Oggetto: Installazione IPPC 5.3 – Impianto di gestione rifiuti di tipo speciale pericoloso e non pericoloso - smaltimento e trattamento rifiuti speciali non pericolosi sito Loc. C.da Gravinola Statte (TA) - **Procedimento di riesame con valenza di rinnovo per adeguamento BAT, dell'Autorizzazione Integrata Ambientale (A.I.A.) D.D. n. 72 del 09/07/2012 ai sensi dell'art. 29-octies, co.3 del d.lgs. n. 152/2006 disposto con D.D. n. 1023 del 31/08/2021 della Provincia di Taranto –**

Proponente: **CASTIGLIA srl**

Riscontro nota Prot. n.0039052/2022 del 22/11/2022 (AOO_075-16/12/2022/0012446)

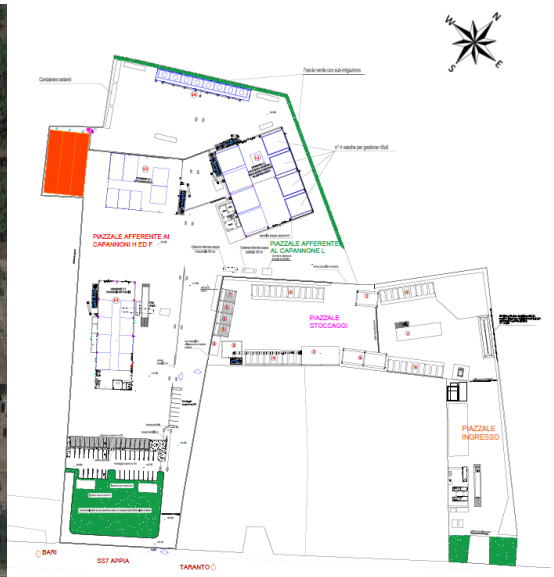
Il progetto propone alcune modifiche all'impianto per adeguamento alle BAT, più precisamente:[1]

- *"N.1 nuova vasca interrata, per una volumetria di 125 mc, per l'accumulo e riutilizzo delle acque meteoriche incidenti sui capannoni H ed L, e relative condotte interrate tra i capannoni L ed H, la vasca interrata, e la nuova area a verde. Le acque saranno riutilizzate principalmente per il lavaggio dei piazzali e per l'irrigazione delle nuove aree a verde in progetto.*

- *N.1 nuova aree a verde, per una superficie complessiva di 300 mq, localizzata lungo una parte del perimetro aziendale sul confine NE, che verranno irrigate con le acque meteoriche incidenti sui capannoni H ed L accumulate nella nuova vasca da 125 mc, mediante realizzazione di opportuna condotta in subirrigazione.*

- *N.3 nuove vasche interrate di raccolta dei colaticci (percolati), una per ciascun capannone H, L ed F, ciascuna di capacità 30 mc, collegata al rispettivo capannone mediante rete interrata. L'obiettivo è quello di garantire la corretta gestione dei colaticci eventualmente prodotti dalle lavorazioni nei capannoni.*

- *N.4 fosse all'interno del capannone L, in sostituzione dei setti autorizzati, per ottimizzare la gestione dei rifiuti trattati, ciascuna delle dimensioni di 10x12m, dotate di pozzetti di raccolta dei colaticci.*

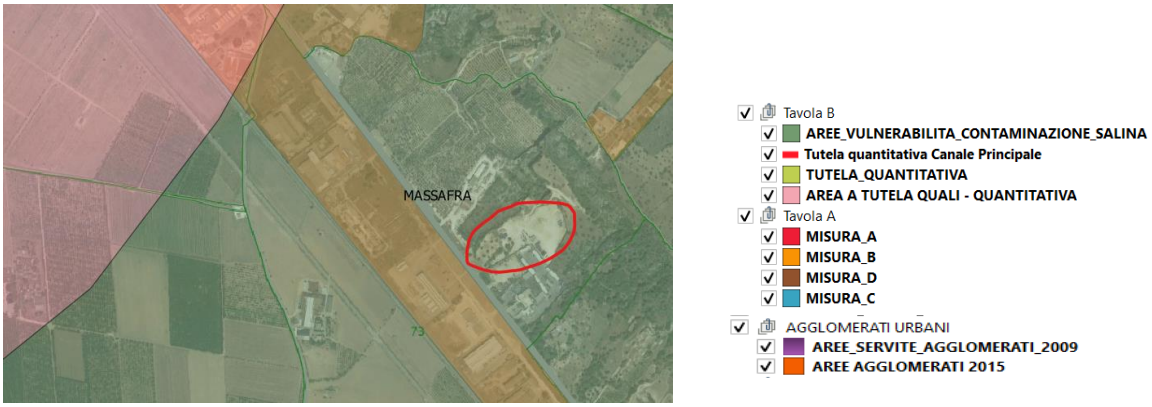
Detta zona è sottoposta al vincolo dal **Piano di Tutela delle Acque, approvato con DCR n. 230/2009 ed il cui aggiornamento è stato adottato con DGR n. 1521/2022,** di **"Vulnerabilità a contaminazione salina".**

In tali aree, il P.T.A. ha previsto misure volte a promuovere la pianificazione nell'utilizzo delle acque, al fine di prevenire ripercussioni sulla qualità delle stesse e a consentire un consumo idrico sostenibile, tenendo conto delle disponibilità, della capacità di ricarica delle falde e delle destinazioni d'uso della risorsa, compatibili con le relative caratteristiche qualitative e quantitative, applicando le limitazioni di cui alle **Misure M 2.10 dell'allegato 14 del PTA (misure KTM 8 dell'elaborato G – Programma delle Misure ed art. 53 delle NTA dell'aggiornamento adottato con DGR n. 1521/2022),** tra le quali, a titolo esemplificativo, ma non esaustivo, è

sospeso il rilascio di nuove concessioni per il prelievo di acque dolci di falda da utilizzare a fini irrigui o industriali.

- L'emungimento di acqua da sottosuolo avvenga in conformità delle misure previste dal Piano di Tutela delle Acque, in "**Aree vulnerabili a contaminazione salina**", oltre che dell'eventuale provvedimento di concessione, laddove efficace, non presente nella documentazione in atti, tenendo presente che le misure di cui all'art. 53 delle NTA dell'aggiornamento al PTA, prevedono che in fase di rinnovo, siano applicate ulteriori limitazioni ai prelievi da falda;
